- **ქალაქ თბილისში ჭირნახულის ქუჩა N74-ში არაწვადი სამშენებლო მასალაების სასაწყობე შენობის სამშენებლო დოკუმენტის პროექტის, შენობა-ნაგებობის უსაფრთხოების წესებთან შესაბამისობის შეფასების ანგარიში**

(საბოლოო შეფასება)

საწყობის შენობის (*შემდეგში საპროექტო ობიექტი*) **სამშენებლო დოკუმენტის პროექტის არქიტექტურული ნაწილის** (*შემდეგში პროექტი*) **ტექნიკური რეგლამენტთან „შენობა-ნაგებობის უსაფრთხოების წესები“ შესაბამისობა.**

მისაწვდომობის ეროვნულ სტანდარტებთან შესაბამისობის ანგარიში

სურათი 1. გარე კედლის ღიობების ფართობის ანგარიშის სქემა 705,8 ცხრუილის შესაბამისად, ხანძარსაწინააღმდეგო მანძილისა და ღიობის დაცვის ხარისხის მიხედვით.

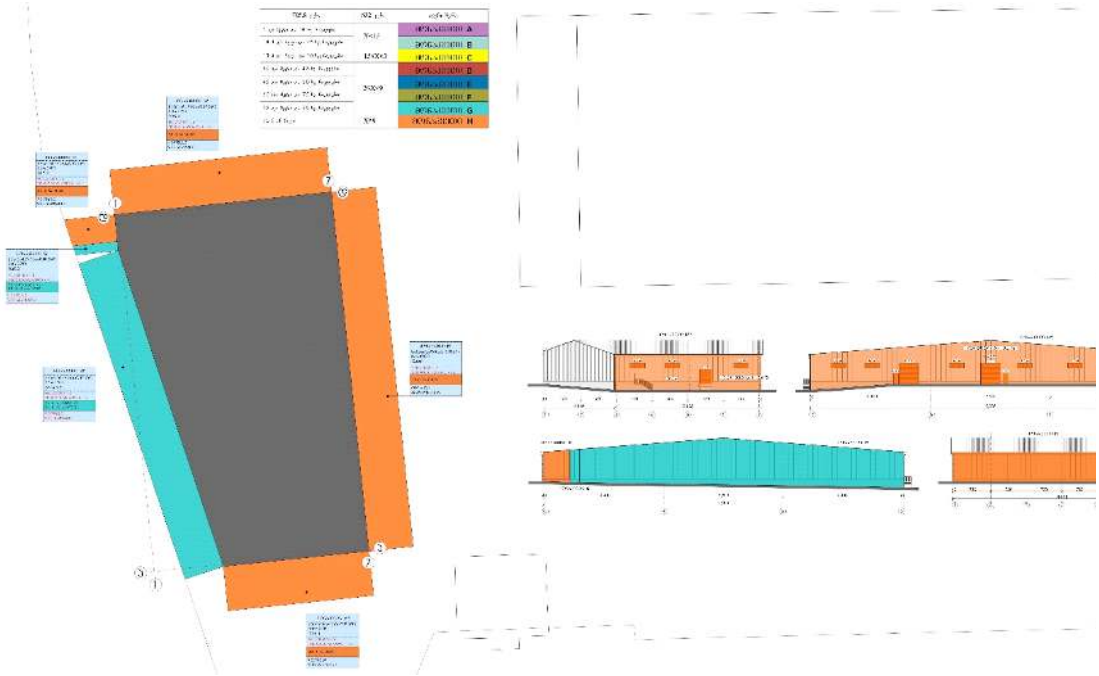
- **გარე კედლებისადმი მოთხოვნების შეფასება:**
  - გარე კედლის ღიობების ფართობი ხანძარსაწინააღმდეგო მანძილისა და ღიობის დაცვის ხარისხის მიხედვით წესების შესაბამისაა დაგეგმარებული (ცხრილი 705.8)

მონაკვეთ		ფართობები (კვ.მ)			ხანძარსაწინააღმდეგო მანძილი	დაცვის ხარისხი	დასაშვები	გათვალ უ
		ფასადის	ღიობის					
			დაცულ ი	დაუცველ ი				
G	±0.00	-	-	-	7.5 მ და მეტი და 9.0 მ-ზე ნაკლები	დაუცველი	70%	0%
H	±0.00	-	-	-	9.0 მ ან მეტი	დაუცველი	შეუზღუდავია	-

- შენობას 705.11 ქვეთავის მე-6 გამონაკლისის საფუძველზე: „თუ, 705.8

ქვეთავის შესაბამისი ხანძარსაწინააღმდეგო მანძილის საფუძველზე, გარე კედლის ფართობის, სულ მცირე, 25%-ზე დასაშვებია დაუცველი ღიობები “, შენობას პარაპეტი არ მოეთხოვება.
